| Osservazione PRG n° 089 | prot. 20516 del 12/06/2023 | suddivisa in sub-osservazioni |
| Titolo: | Osservazione al PUC di Osimo adottato con atto C.C. n. 9 del 30/03/2023 e pubblicato il 13/04/2023 | |
| Elaborato di riferimento: | TAV .20_CAMPOCAVALLO | |

MODIFICA CARTOGRAFICA TAVOLA A-20

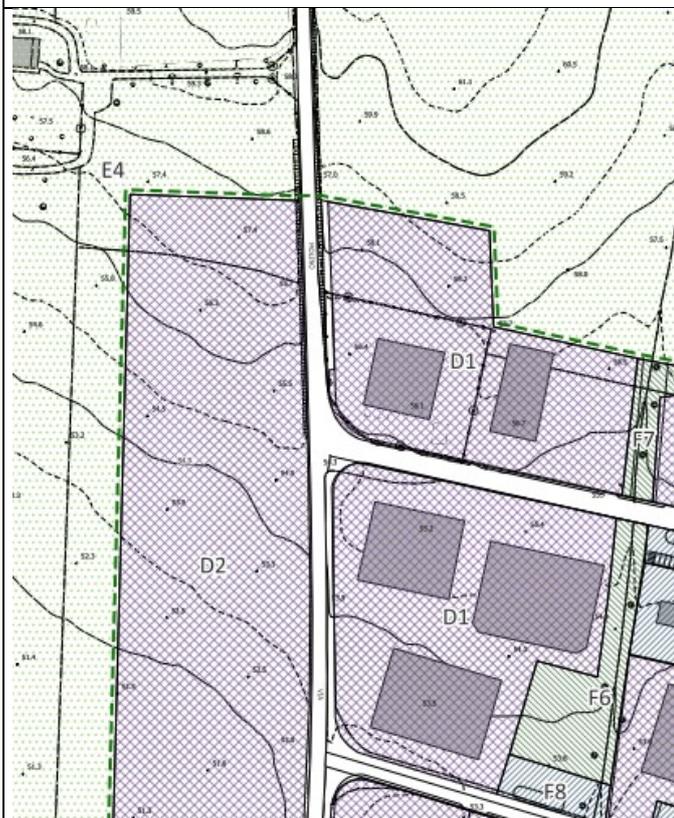
| Sintesi osservazione/ sub-osservazioni: | 1. L'osservazione richiede di ripristinare l'intera previsione del PRG 2008 in D2_ Zone artigianali _produttive di espansione _Art.15.2 |

| Proposta di controdeduzione | 1. Parzialmente accolta |
| Motivazione | L'osservazione viene <u>parzialmente accolta</u> . Al fine di dare completezza all'area produttiva esistente, rendere funzionali le attrezzature e dare la possibilità di utilizzare le infrastrutture viarie e i sottoservizi esistenti, l'osservazione si considera parzialmente accoglibile e coerente con l'obiettivo del PIANO, operando unicamente la ridefinizione dell'area D2 con sviluppo planimetrico tale da garantire la continuità ecologico-funzionale delle zone agricole limitrofe ed evitare processi di potenziale saldatura delle aree urbanizzate lungo la sp 3 "Della Val Musone". |
